# Projet de développement de l'ancien Séminaire de Philosophie

## Réponses de la Ville aux questions de la commission de l'Office de consultation publique de Montréal

# Zones de conservation, zones de construction et secteurs de hauteur - Emplacement des clôtures

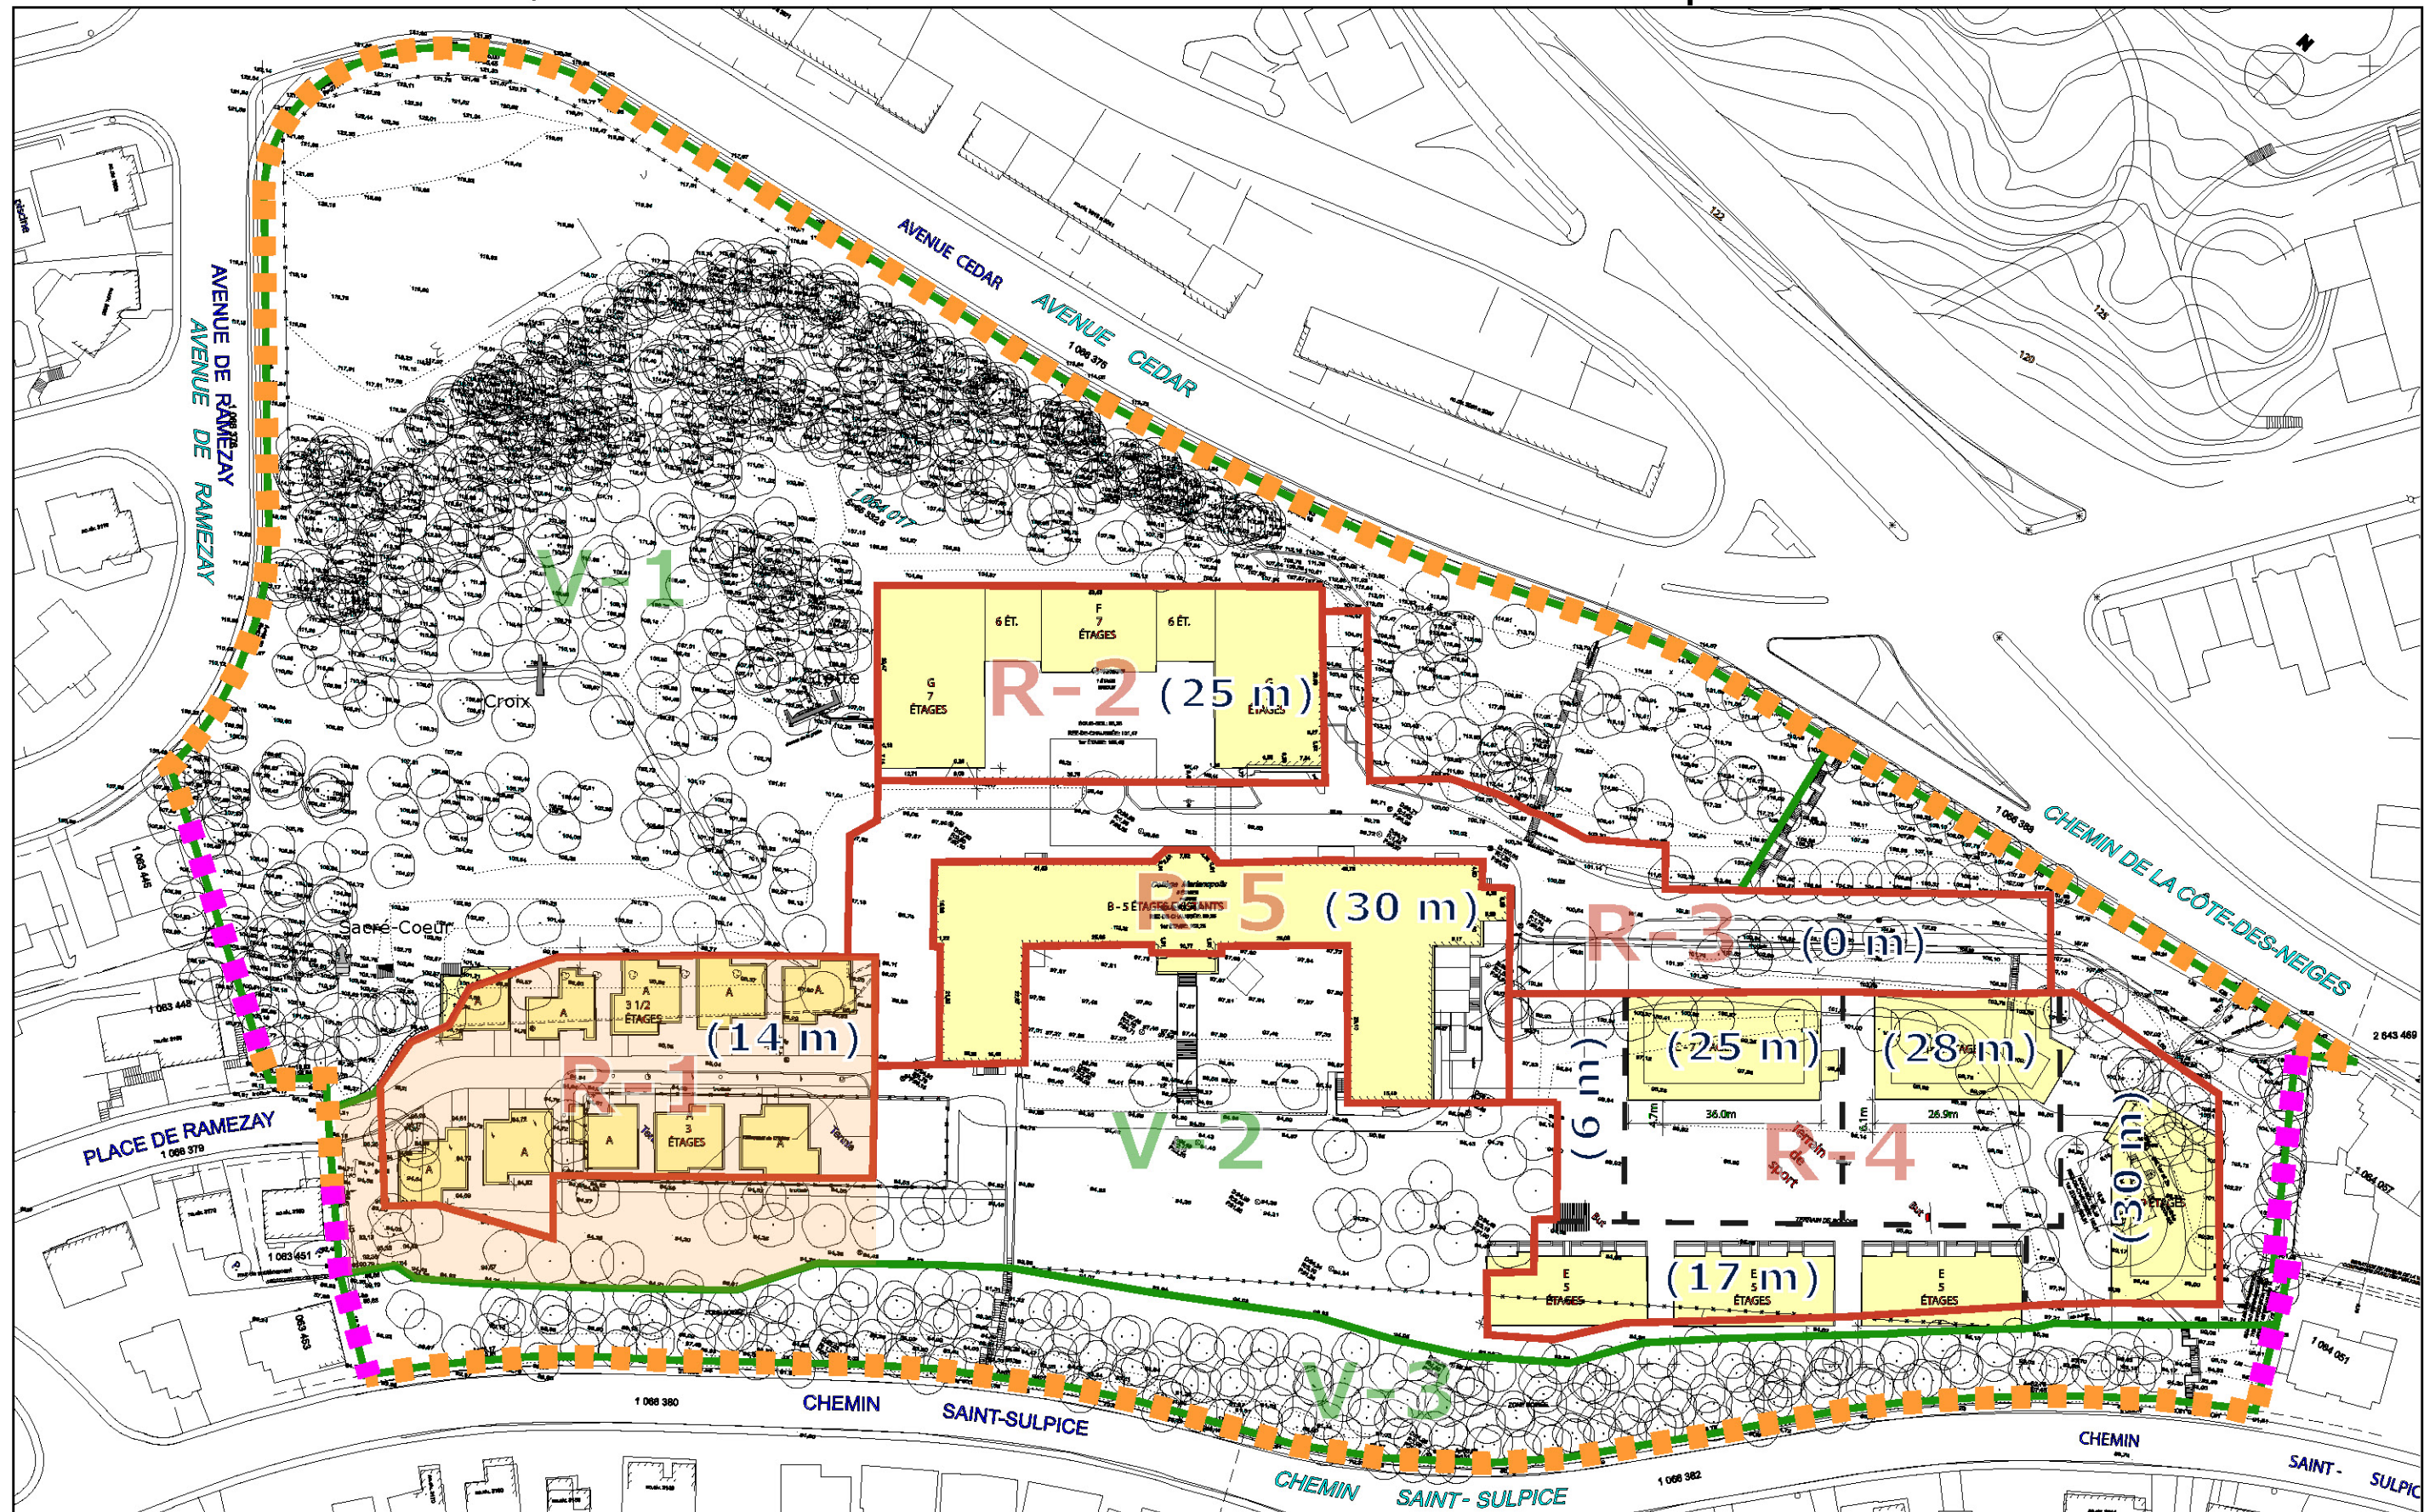
QUESTIONS	RÉPONSES
<p><b>5. Les dispositions relatives aux clôtures</b></p> <p>Le quatrième alinéa de l'article 17 du projet de règlement P-09-22 permet la pose de clôture « aux limites d'un lot bâti adjacent au territoire d'application du présent règlement ». Pour sa part, l'alinéa 5a de l'article 17 autorise la pose d'une clôture sur ou à proximité d'une emprise de rue.</p> <p>Doit-on comprendre qu'il serait ainsi possible de clôturer l'ensemble du pourtour du site, y compris l'aire gazonnée située dans la portion nord-ouest de celui-ci, et que la seule contrainte porterait sur la hauteur et la facture de l'éventuelle clôture?</p> <p>Par ailleurs, l'alinéa 5b permet la pose de clôtures à l'intérieur de la zone R-1 ou sur ses limites est et nord. Comment interpréter concrètement cette disposition? Serait-il possible de délimiter en totalité par des clôtures les propriétés unifamiliales? Serait-il possible d'enclorre les « quasi-lots » (ou espaces à usage privatif) qui entourent ces propriétés, tout au moins du côté nord et du côté est, y compris à proximité de la statue du Sacré-Cœur? Qu'en est-il des « quasi-lots » qui entourent les propriétés prévues au sud du prolongement de Ramezay? En d'autres termes, qu'est-ce qu'il sera possible de clôturer et qu'est-ce qu'il ne sera pas possible de clôturer? Pour faciliter la compréhension, la réponse pourrait prendre la forme d'une illustration (en utilisant le plan montrant les « lots »).</p> <p>Enfin, est-ce que d'autres dispositions réglementaires existantes et applicables au site autoriseraient d'autres types de clôtures sur le site?</p>	<p>À la première interrogation, la réponse est oui. Il serait possible que le site soit entièrement clôturé étant entendu qu'une clôture peut comporter des portes aux points d'accès.</p> <p>À la seconde interrogation, nous répondons effectivement par une illustration jointe au présent document (voir fichier « <i>Clôture Réponse – Séminaire de philo 05-2009</i> ). Il est à noter que le libellé du paragraphe 5° b) de l'article 17 pourrait être plus explicite quant à la surface du territoire pouvant comporter une clôture de 1 m, nous en convenons.</p> <p>Il est bon de rappeler cependant que la disposition des maisons, leur nombre et leurs dimensions ne sont pas connus, tout comme la configuration des « lots privatifs » qui leur seront attribués. Les représentations proposées ne sont encore que conceptuelles et indicatives. De plus, le règlement ne fige ni la typologie, ni l'implantation dans la zone de construction R-1.</p> <p>Toutefois, sur la base de l'illustration fournie, on peut affirmer que les « lots privatifs » au sud de l'allée d'accès projetée dans l'axe de la Place de Ramezay pourront être entièrement clôturés alors que ceux au nord de cette allée ne pourront l'être que dans la portion comprise à l'intérieur de la zone R-1.</p> <p>Quant à la troisième interrogation, l'article 7 du Règlement sur les clôtures prévoit quelques exceptions relativement à la hauteur des clôtures notamment lorsqu'il s'agit de lieux présentant un danger pour la sécurité publique. Circonstance où la hauteur peut être augmentée.</p>
